改善箇所説明図

基準不適合発生箇所

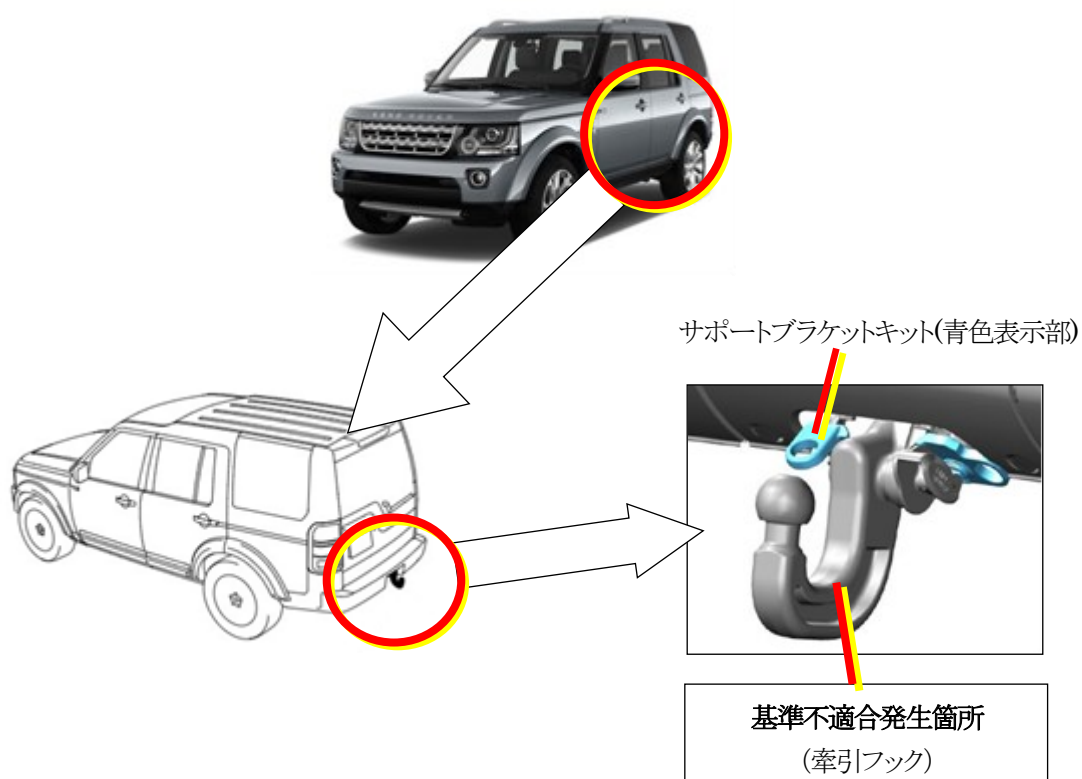
純正アクセサリの牽引フックにおいて、設計検討が不十分なため、車両受側の中で遊びがあるものがある。そのため、車両牽引時の走行等の振動により、牽引フック取付け部でがたが発生して牽引フックが摩耗し、最悪の場合、被牽引車両が外れるおそれがある。

注： は、追加部品(青色表示部)を示す。

全車両の使用者に対し、サポートブラケットキットを配布する。なお、サポートブラケットキットの装着は使用者にて行う。

識別：形状により容易に識別ができるので、識別表示はしない。
